GEMEINDEVERWALTUNGSVERBAND MITTLERES KOCHERTAL

BETREFF 5. ÄNDERUNG DER 7. FORTSCHREIBUNG DES FLÄCHENNUTZUNGSPLANS Frühzeitige Beteiligung der Träger öffentlicher Belange und der Öffentlichkeit vom 08.05.2023 bis 09.06.2023

Eingegangene Stellungnahmen der Behörden

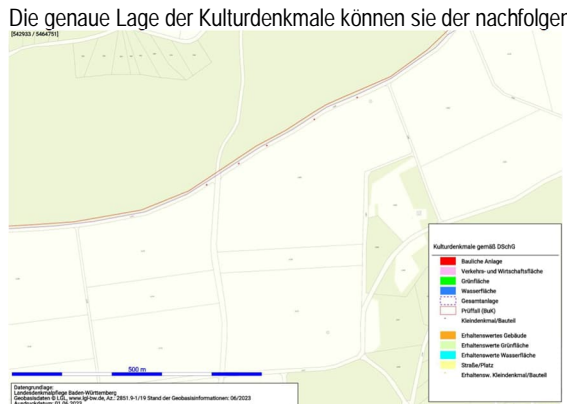
<u>Grenzsteine Markung Crispenhofen/Staatswald, Markung Schöntal-Sindeldorf (Kulturdenkmal nach §2 DSchG)</u> Grenzsteine Markung Crispenhofen/Staatswald (Markung Schöntal-Sindeldorf), Sandsteine mit gerundetem Kopf (für Staatswald: liegende Hirschstange), entlang der Hohen Straße am Waldrand, wohl 18. Jahrhundert; historische Markungsgrenzsteine sowie sämtliche weitere Grenzsteine auf der Gemarkung wie z. B. Gerichtsbarkeit-, Wald-, Zehnt-, Jagd-, Waid-Grenzsteine und Geleitsteine Die entlang der Hohen Straße am Waldrand liegenden Grenzsteine sind historische Rechtszeugnisse. Sie markierten die Grenze zwischen den Markungen Crispenhofen und Schöntal-Sindeldorf. Zusammen mit weiteren Grenzsteinen auf der Gemarkung dokumentieren sie umfangreich die historischen Verwaltungsgrenzen sowie Rechts- und Besitzverhältnisse im 18. Jahrhundert. Sie haben ortsgeschichtliche Bedeutung und belegen die lokale Herrschafts- und Territorialgeschichte.	Der Betroffenheit des Kulturdenkmals wird zur Kenntnis genommen. Ein entsprechender Hinweis für nachgelagerte Verfahren wird in die Begründung aufgenommen.

Die genaue Lage der Kulturdenkmale können sie der nachfolgenden Kartierung entnehmen:

Nr.	Behörde	Stellungnahme v.	Stellungnahme	Behandlungsvorschlag
			An der Erhaltung der Kulturdenkmale besteht aus wissenschaftlichen, künstlerischen und heimatgeschichtlichen Gründen ein öffentliches Interesse (§§ 2, 28 DSchG i. V. m. §8 DSchG). Vor baulichen Eingriffen, wie auch vor einer Veränderung des Erscheinungsbildes dieser Kulturdenkmale ist nach der vorherigen Abstimmung mit dem Landesamt für Denkmalpflege eine denkmalrechtliche Genehmigung erforderlich	Der Hinweis zur Erforderlichkeit einer denkmalrechtlichen Genehmigung vor baulichen Eingriffen wird zur Kenntnis genommen.
			<u>Archäologische Denkmalpflege</u> Im Fortschreibungsbereich des o. g. Flächennutzungsplans werden Belange der Archäologischen Denkmalpflege im Bereich des archäologischen Kulturdenkmals gem. § 2 DSchG „Mittelalterliche und frühneuzeitliche Hohe Straße“ (8M) berührt. Maßgeblich für die Abgrenzung ist die beigegefügte Kartierung.	Der Betroffenheit des Kulturdenkmals wird zur Kenntnis genommen.
